scriviamo in relazione alla procedura VIA del progetto eolico presentato dalla Società “Torre Giulia Wind srl” localizzato nei Comuni di Cerignola e Stornara.

**Valutazione dell’impatto paesaggistico ed economico del
progetto eolico “Torre Giulia Wind Srl” sull’attività svolta
nel complesso edilizio “Torre Giulia”**

Ottobre 2021

Cono ottico G (direzione nord-est) – Viale di Accesso– Vista della proprietà

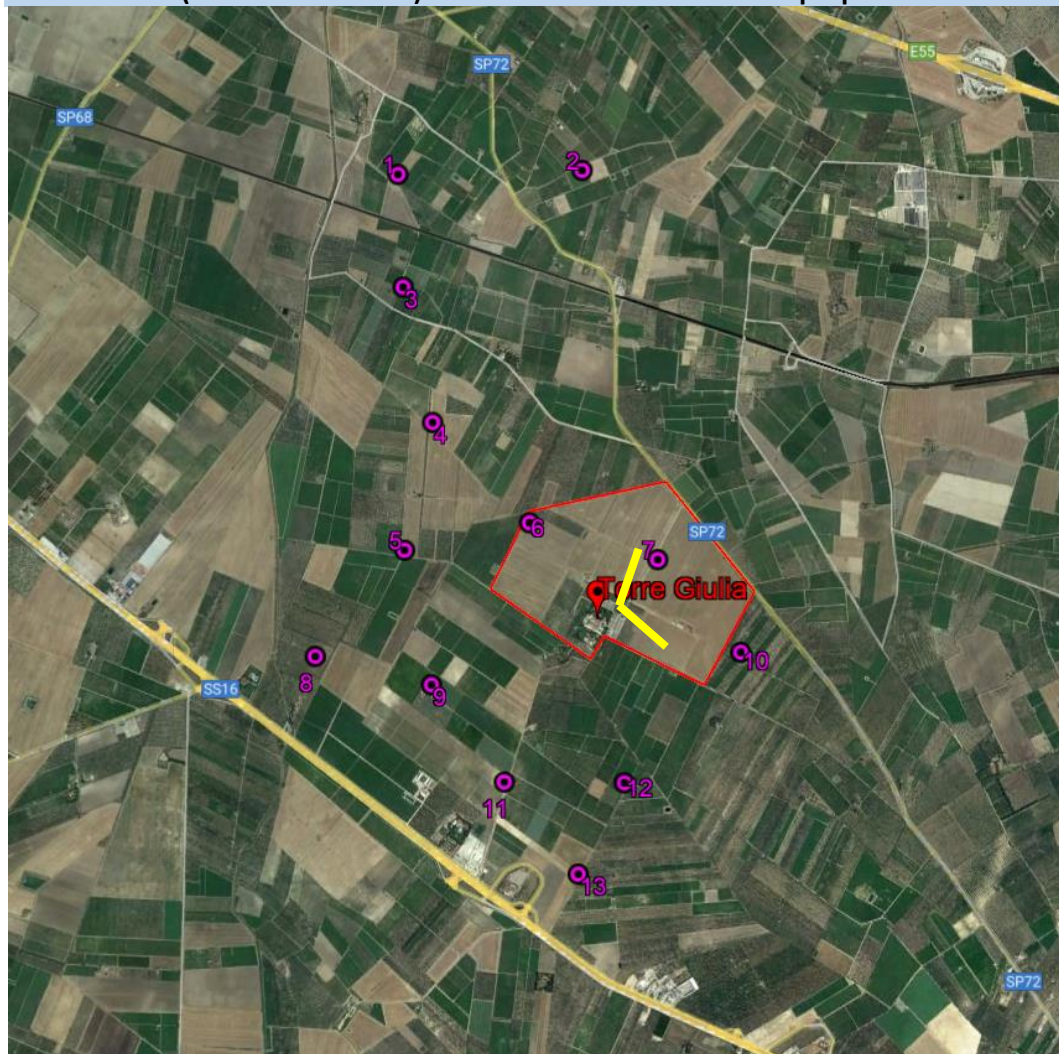
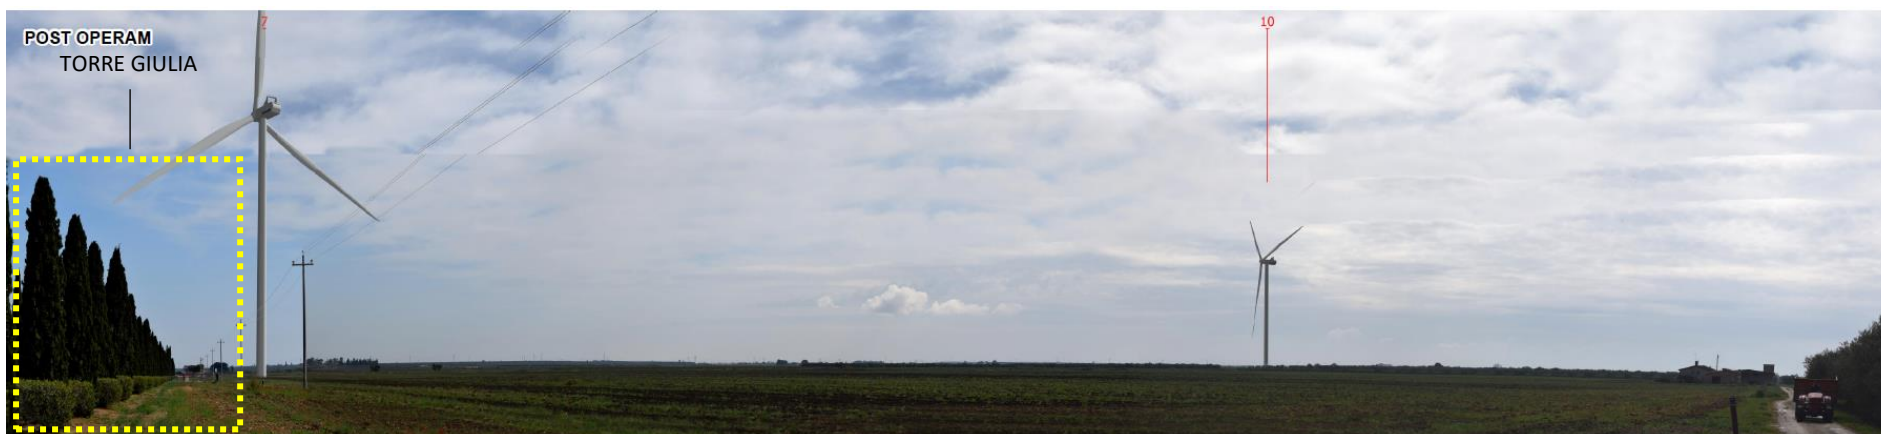
Critério	Descrizione impatto	Interferenze sul complesso di Torre Giulia
<i>Modificazioni dell'assetto percettivo, scenico o panoramico;</i>	L'inserimento del parco eolico pur non modificando la percezione del paesaggio agrario, tuttavia cambia il carattere scenico e panoramico del cono ottico. In particolare la linearità scenica del viale alberato viene modificata dall'incombente presenza di un aerogeneratore	Nella percezione collettiva di chi si avvicina al complesso di Torre Giulia, per fruirne i servizi, esso perde in modo significativo la sua centralità e peculiarità nell'area agricola.

Cono ottico I (direzione sud) – Vista verso Torre Giulia dall'ambito di proprietà

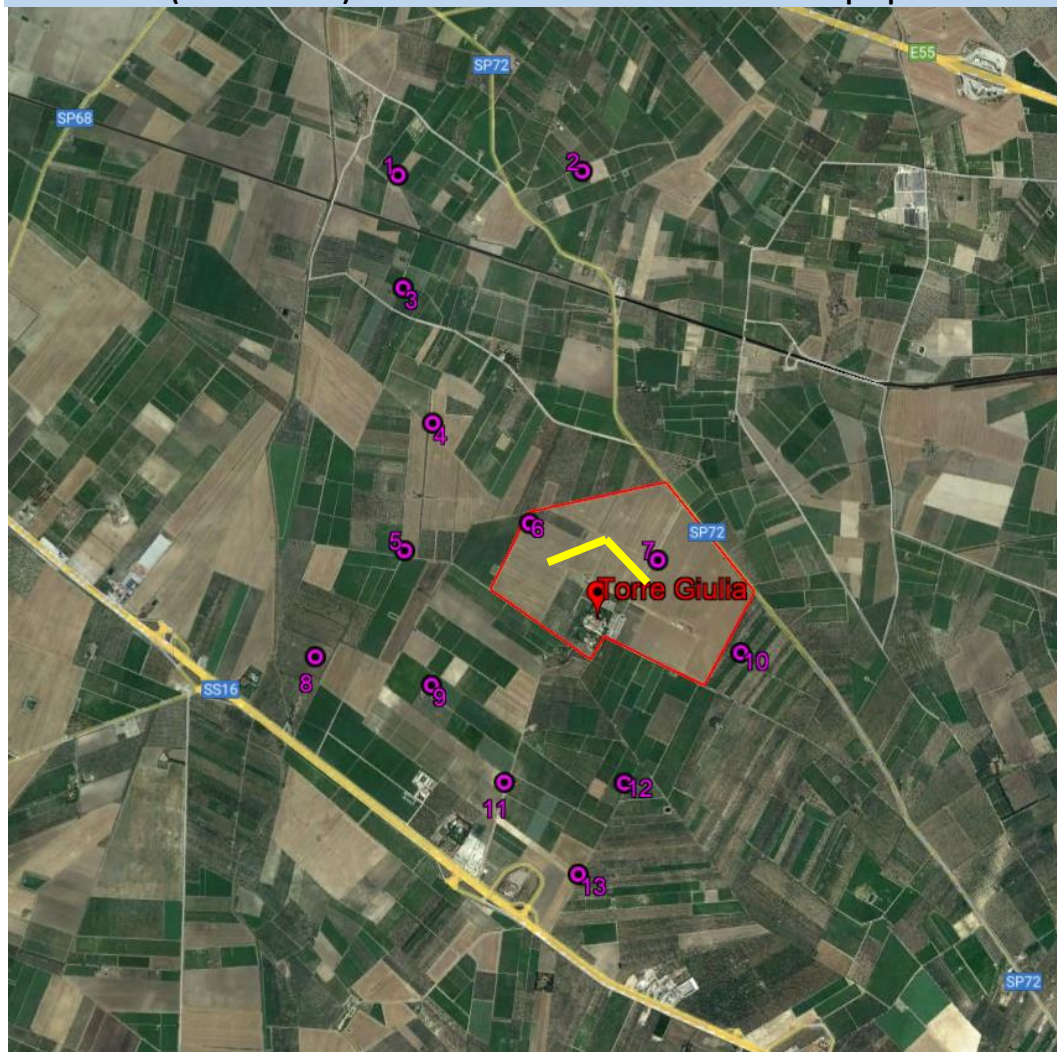
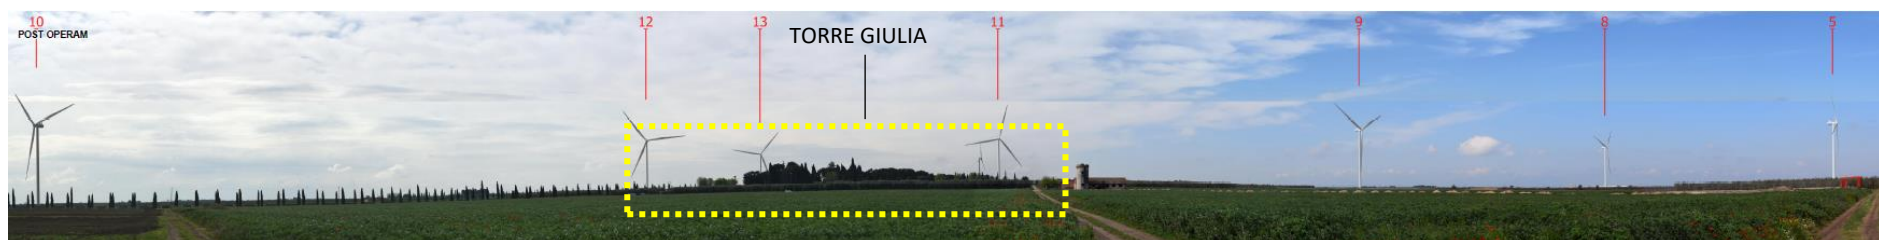
Critério	Descrizione impatto	Interferenze sul complesso di Torre Giulia
<i>Modificazioni dell'assetto percettivo, scenico o panoramico;</i>	L'inserimento del parco eolico pur non modificando la percezione del paesaggio agrario, tuttavia cambia il carattere scenico e panoramico del cono ottico.	Nella percezione collettiva di chi si avvicina al complesso di Torre Giulia, per fruirne i servizi, esso perde la sua centralità e peculiarità nell'area agricola.

Cono ottico J (direzione sud-est) – Vista verso Torre Giulia dall'ambito di proprietà

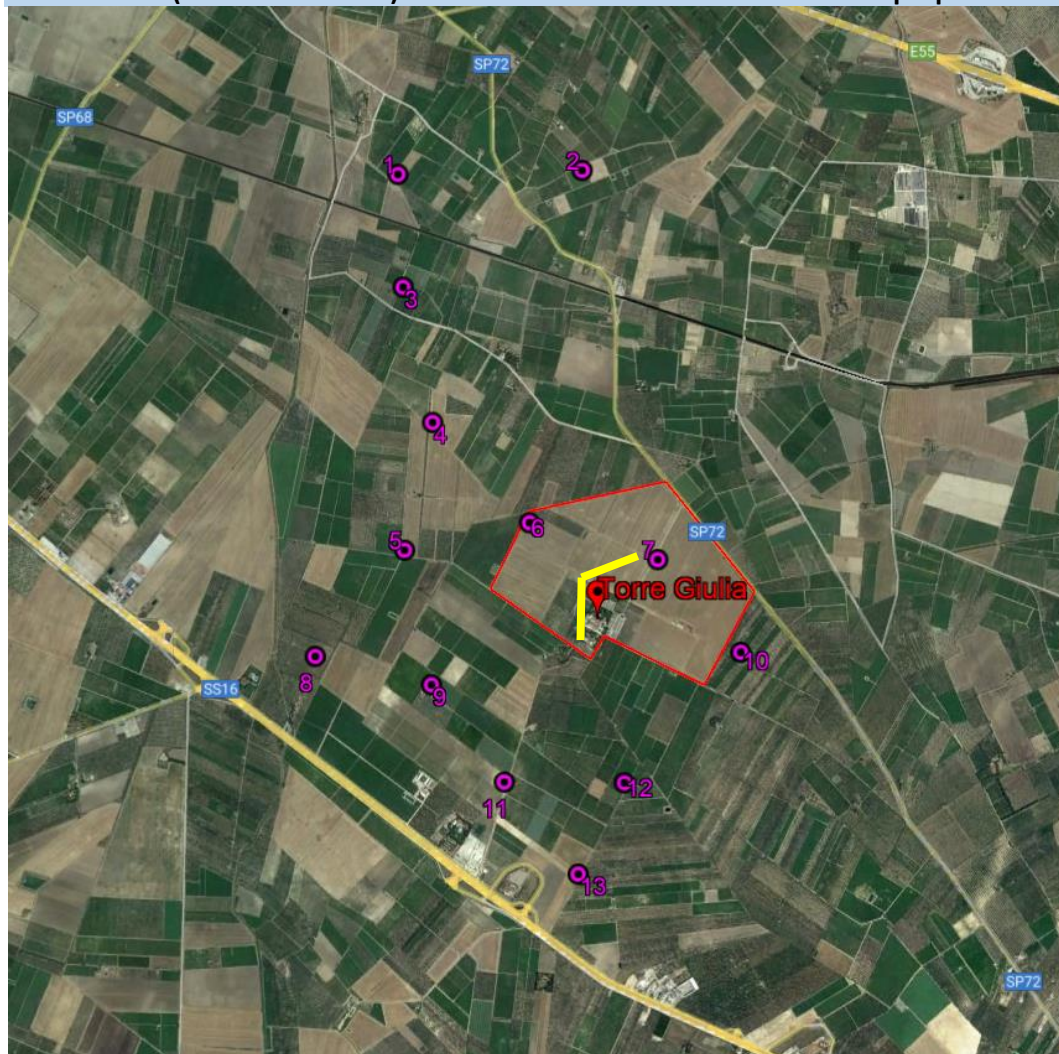
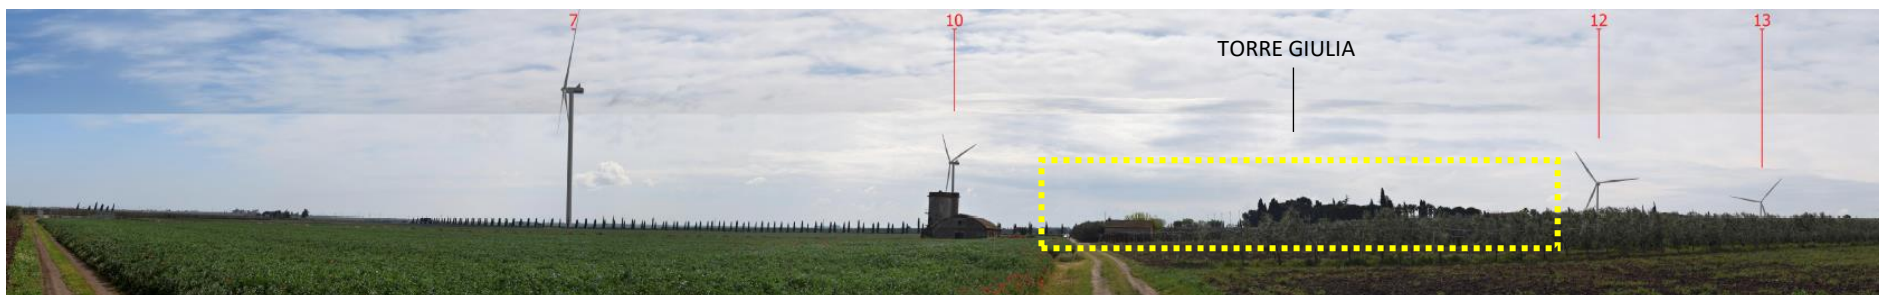
Critério	Descrizione impatto	Interferenze sul complesso di Torre Giulia
<i>Modificazioni dell'assetto percettivo, scenico o panoramico;</i>	L'inserimento del parco eolico pur non modificando la percezione del paesaggio agrario, tuttavia cambia il carattere scenico e panoramico del cono ottico.	Nella percezione collettiva di chi si avvicina al complesso di Torre Giulia, per fruirne i servizi, esso perde la sua centralità e peculiarità nell'area agricola.
